改善箇所説明図

改善方法

不
具
合
①

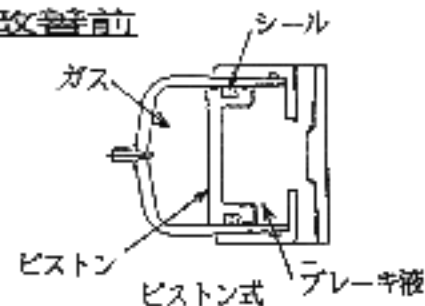
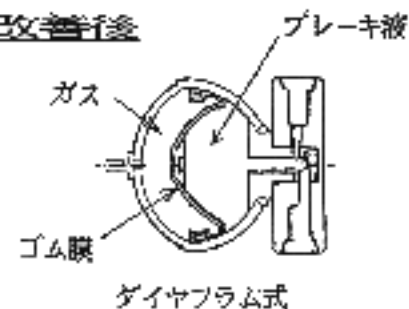
改善前

改善後

〔全車両、アキュムレータを対策品
(ダイヤフラム式)と交換する。〕
